Subdirección de Producción
Complejo Procesador de Gas Poza Rica
Procedimiento de Contratación No. DSR905IR12071

Acta de la Junta de Respuestas a la Junta de Aclaraciones

“REHABILITACION DE CAMBIADORES DE CALOR DE GAS DE DESCARGA DE COMPRESORAS GB-601 A Y C0-C2-1 DEL CPG POZA RICA”

INTERCAMBIADOR DE CALOR EQUIPO CO-CZ-1

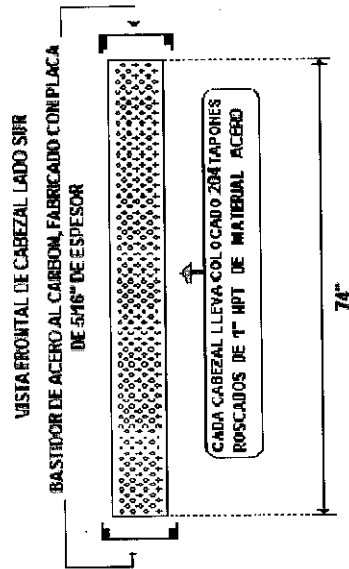
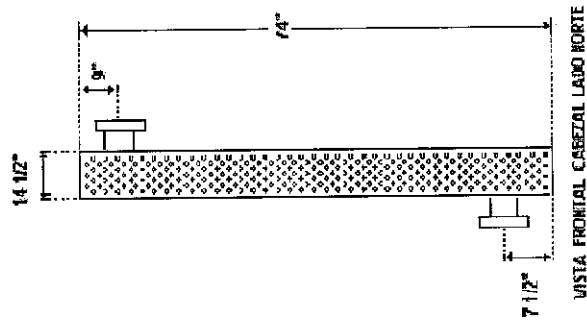
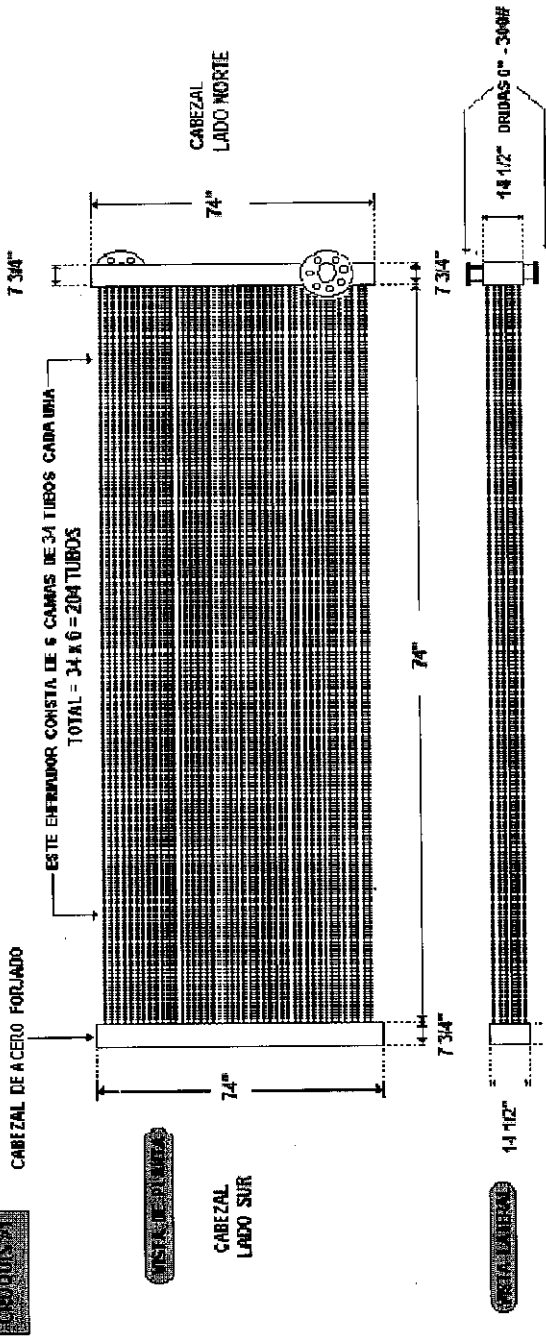
| 1.- ANEXO A SE SOLICITAN LOS PLANOS DE EQUIPO C0-C2-1 | No se cuenta con planos del fabricante, sin embargo se adjunta con estas aclaraciones dibujo esquemático denominado "Croquis 1" donde se especifican dimensiones, sin embargo, el licitante que resulte ganador deberá realizar invariablemente lo que se describe en el punto 7.1 de las especificaciones particulares, el licitante que resulte ganador deberá tomar medidas en campo de cambiadores similares instalados en el CPGPR, antes de proceder a su fabricación e instalación. |

NOTA: LAS MEDIDAS DESCRITAS EN ESTE DIBUJO SON APROXIMADAS. EL LICITANTE QUE RESULTE GANADOR DEBERA VERIFICAR ESTAS DIMENSIONES EN EL CAMBIADOR DAMAJO QUE POPY9 TIENE EN EL CPG. POZA RICA, ANTES DE PROCEDER A SU FABRICACION.

Figura 4 Instalación del ánodo de magnesio y dimensiones recomendadas

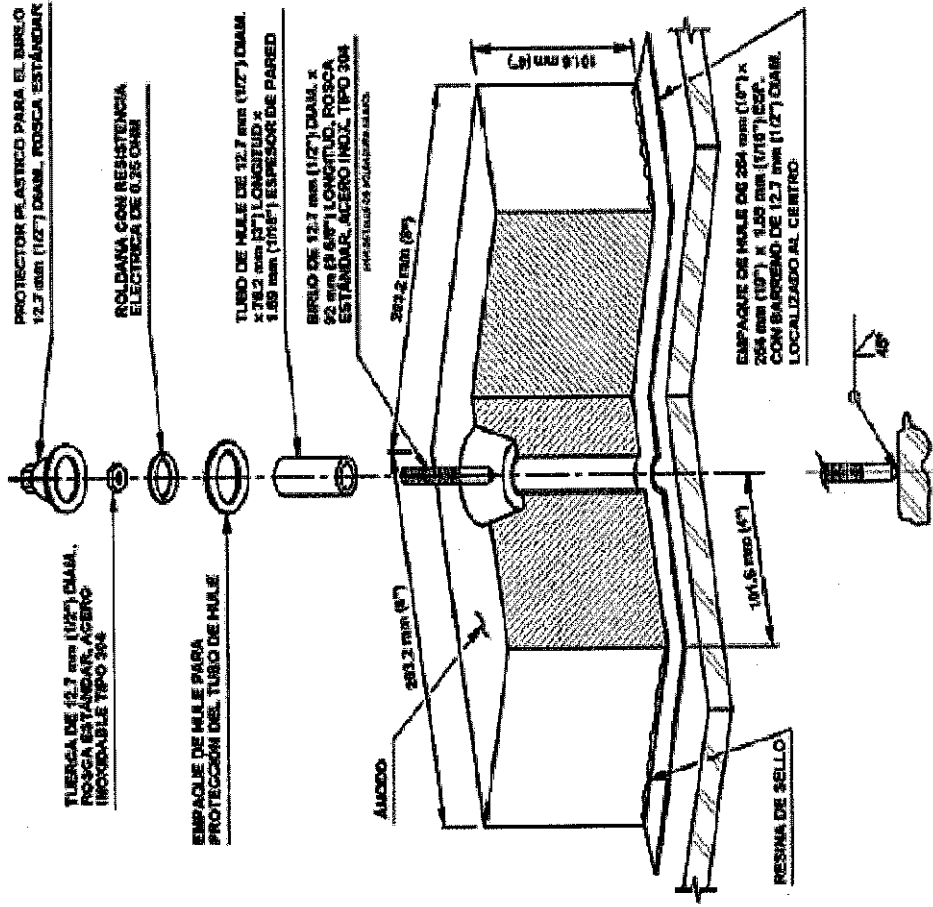
| <p>4.- Partida 5</p> <p>La longitud de los espárragos cumplirán con la Norma NRF-032-PEMEX-012 así como los ánodos de magnesio con la NRF-110-PEMEX-2003, rev. Sin embargo esas normas solo marcan las características cualitativas de los materiales a suministrar. Para efectos de cotizar correctamente lo que se requiere favor de proporcionar descripción y cantidades de cada uno de estos insumos.</p> | <p>Los espárragos de los espejos deberán ser 88 Piezas de 3/4" x 17 3/4" de 10 hilos por pulgada.</p> <p>Los espárragos de las tapas deberán ser 96 piezas de 1 1/2" x 21 3/4" 8 hilos por pulgada y 96 piezas 1 1/2" x 16 1/8" de 8 hilos por pulgada.</p> <p>Cada esparrago deberá incluir sus dos tuercas respectivas, la especificación de los espárragos, deberá ser especificación ASTM A193 Grado B7, y tuercas SA 194 grado 2H.</p> <p>Ver referencia en hoja 12 de 19 "Bill of Material" de dibujo 71074-1-12 proporcionado.</p> <p>Para los ánodos de sacrificio, se anexa página 42 de 45 de la NRF-090-PEMEX-2005 Anexo 12.4, figura 4, punto 8.2.17.2</p> |

- a) Instalar ánodos de magnesio de 203.2 x 203.2 x 101.6 mm (8 x 8 x 4 pulg), uno por compartimiento. Los ánodos deben sujetarse preferentemente a las placas de partición del canal siempre y cuando no se afecte el área de flujo requerida para la circulación del fluido. La colocación del ánodo debe ser tal que la mayor superficie de éste esté en contacto con el fluido (Ver figura 4 anexo 12.4).
- b) Acondicionar los diversos componentes del canal como lo muestra la Figura 5. ver anexo 12.5
